仪陇县立山镇人民政府对《川中油气矿仪陇净化厂自来水直供管道工程》线路走向平面示意图的回复

仪陇县立山镇人民政府对《关于“川中油气矿仪陇净化厂供水管道随桥跨越深溪水库大坝溢洪道情况说明”的函》的回复

关于“川中油气矿仪陇净化厂供水管道随桥跨越深溪水库大坝溢洪道情况说明”的函

图1 仪陇净化厂拟建供水管道路由

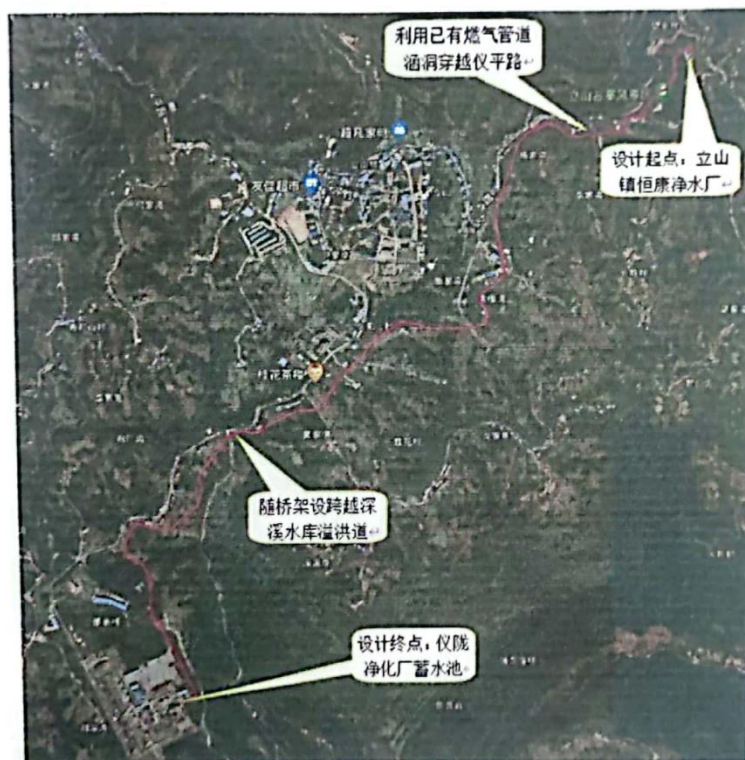
上述路由经过深溪水库大坝溢洪道，本工程供水管道拟随该溢洪道上方桥梁架设而过，管道架设长度约 25m。

由于地形因素限制，管道走向变动较为困难，且管道内输送介质为自来水（水质符合《生活饮用水卫生标准》GB5749-2006），不会污染周围环境。据悉，该大坝溢洪道上方桥梁由仪陇净化厂修建，后将资产移交给仪陇县立山镇政府，本工程供水管道拟随该溢洪道上方桥梁架设而过，在此特向仪陇县立山镇政府说明，同意与否，盼以回复。
